From: Merike Joonsaar <Merike.Joonsaar@transpordiamet.ee>
Sent: neljapäev, 13. aprill 2023 09:39
To: Triinu Kooskora
Subject: FW: 22047 Kohtla-Nõmme ja Kohtla JJT - eskiisi märkuste vastused

From: Triinu Kooskora <triinu@roadplan.ee>
Sent: Friday, March 17, 2023 11:30 AM
To: Merike Joonsaar <Merike.Joonsaar@transpordiamet.ee>
Subject: 22047 Kohtla-Nõmme ja Kohtla JJT - eskiisi märkuste vastused

Koostame Toila Vallavalitsuse tellimusel projekti „**Kohtla-Nõmme alevi ja Kohtla küla jalgratta- ja jalgtee**“ (Roadplan OÜ töö nr 22047).

Liikluskorraldaja märkused:

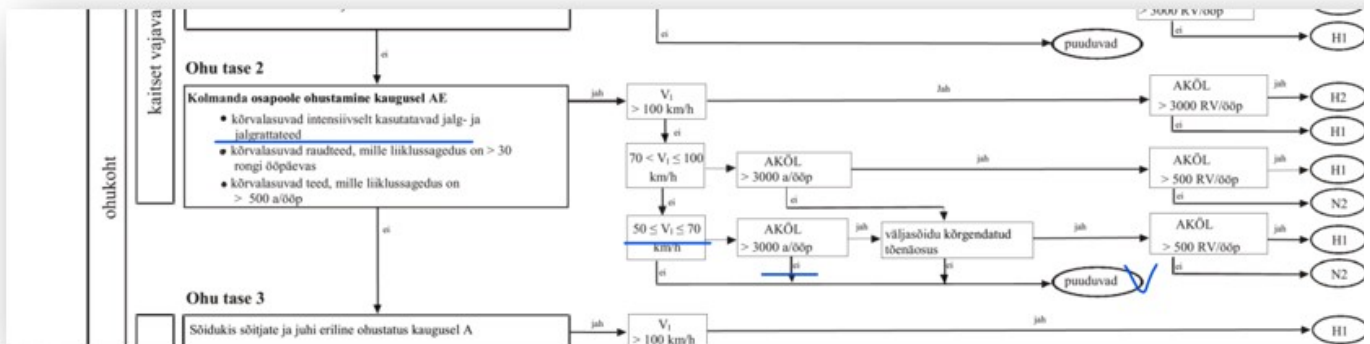
1. Juhise järgi ei pea piirdeid paigaldama, aga kuidagi peab eraldama. [Oleme lahendanud eraldamise elastsete kummipostidega.](#)

2. Selles kohas võib vabalt JTT sõiduteest kaugemale nihutada. Nihutasime JTT asukohta.

3. Ühe mahasõidu võib kinni panna ja kergliiklusteena edaspidi kasutada. Oleme sulgenud ühe mahasõidu.

4. See väike mahasõit tundub ka liigne. Tellija esindaja sõnul on vaja Luharahva kinnistule juurdepääs tagada.

5. Need tuleb samuti kriitilise pilguga üle vaadata. [Tellija on andnud nõusoleku Nurme tn 1 mahasõidu elimineerimiseks](#)

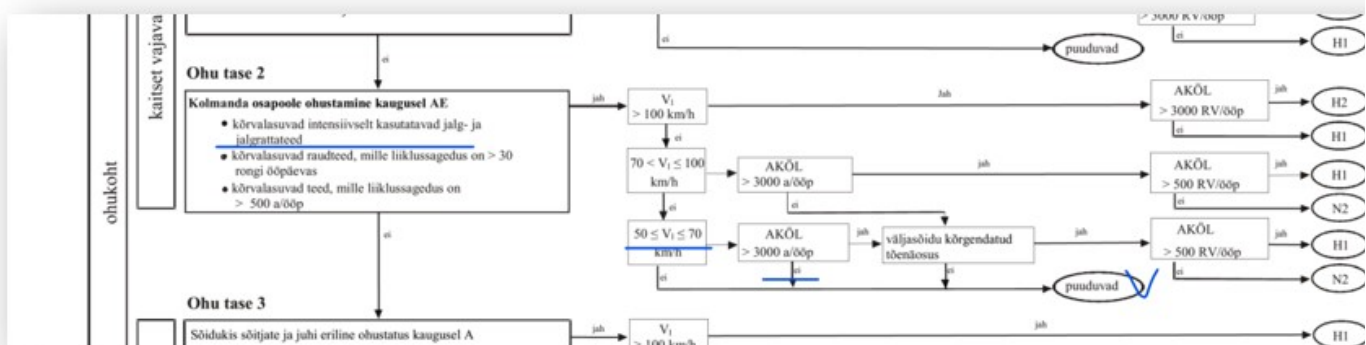
Edastan allpool liikluskorraldaja tähelepanekud (punktid 1-5).

1. Juhise järgi ei pea piirdeid paigaldama, aga kuidagi peab eraldama.

2. Selles kohas võib vabalt JJT sõiduteest kaugemale nihutada

3. Ühe mahasõidu võib kinni panna ja kergliiklusteena edaspidi kasutada

4. See väike mahasõit tundub ka liigne

5. Need tuleb samuti kriitilise pilguga üle vaadata
